REF.: OBSERVACIÓN TÉCNICA A PROPUESTA POT LIBERIA 2026 (FASE PREAUDIENCIA).

ASUNTO: Inviabilidad del Transecto T6 por Insuficiencia Vial Estructural en Calle 11F (Ex Calle Capulín) – Barrio INVU 2. Solicitud de Exclusión o Condicionamiento.

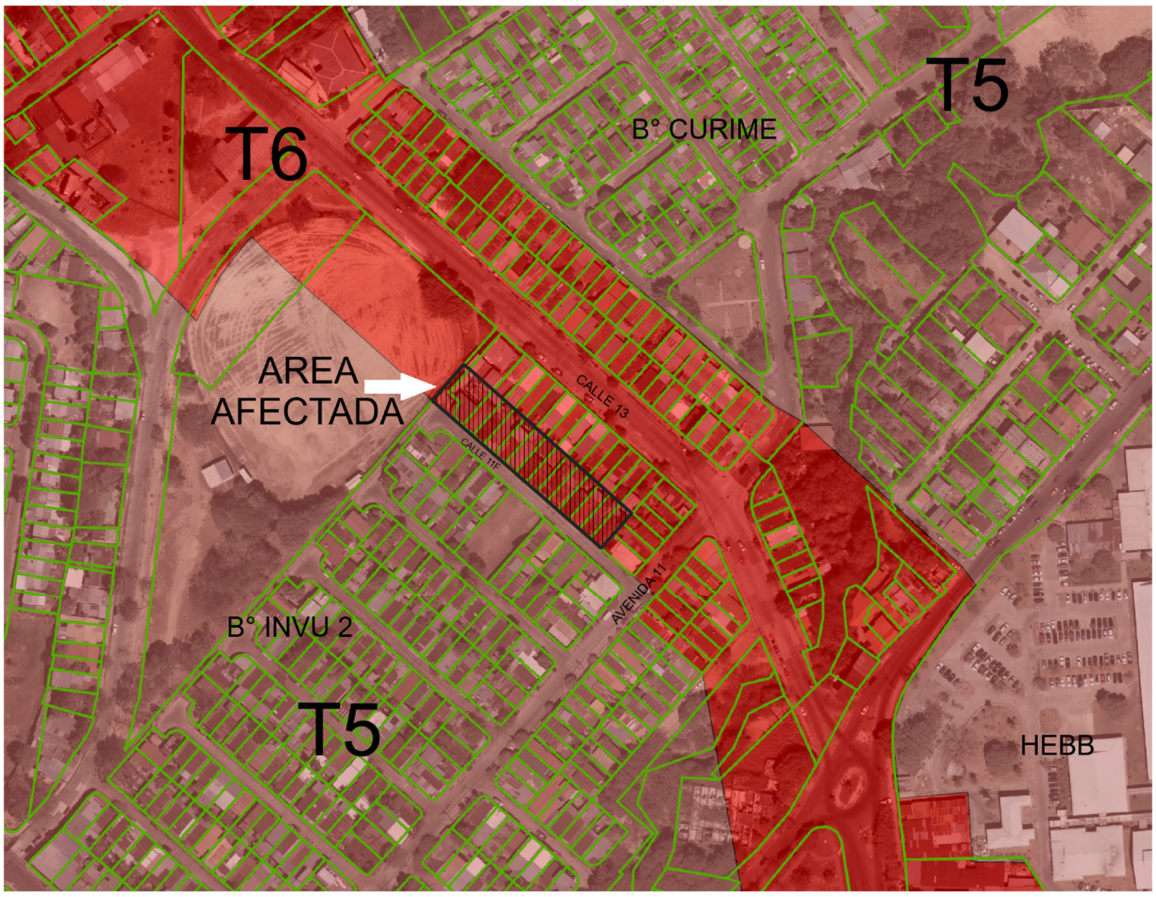
- **Déficit de Derecho de Vía (DV):** El Artículo 14 (Tabla 1) del POT exige un DV mínimo de 7.40 m para "Vías de Uso Restringido". La Calle 11F tiene únicamente 7.00 m de DV, medida que se mantiene inalterada desde 1985 (según consta en el Plano Catastral adjunto G-592501-1985).
- **Déficit de Aceras:** El mismo Artículo 14 exige aceras de 1.20 m (acorde a la Ley 7600). Las aceras actuales miden 1.00 m.
- **Informalidad Constructiva:** La vía carece de cordón y caño formal (posee un caño redondeado informal) que reduce el ancho efectivo de rodadura (< 5.00 m) y vulnera el espacio peatonal.
- **Riesgo de Emergencia:** Al ser un callejón sin salida (sin el segundo acceso exigido por el Art. 22 del Reglamento), densificar a nivel T6 colapsaría la vía e imposibilitaría la evacuación o el ingreso de vehículos de emergencia (bomberos) al remate en martillo.

PRIMERO: Reclasificar los predios con frente exclusivo al tramo final de la Calle 11F (desde la Avenida 11 hasta el remate en martillo, según imagen adjunta área afectada marcada en diagonal

color negro), excluyéndolos del Transecto T6 y asignándoles una categoría compatible con su infraestructura vial deficitaria, como el **Transecto T5 (Centro Urbano)**.
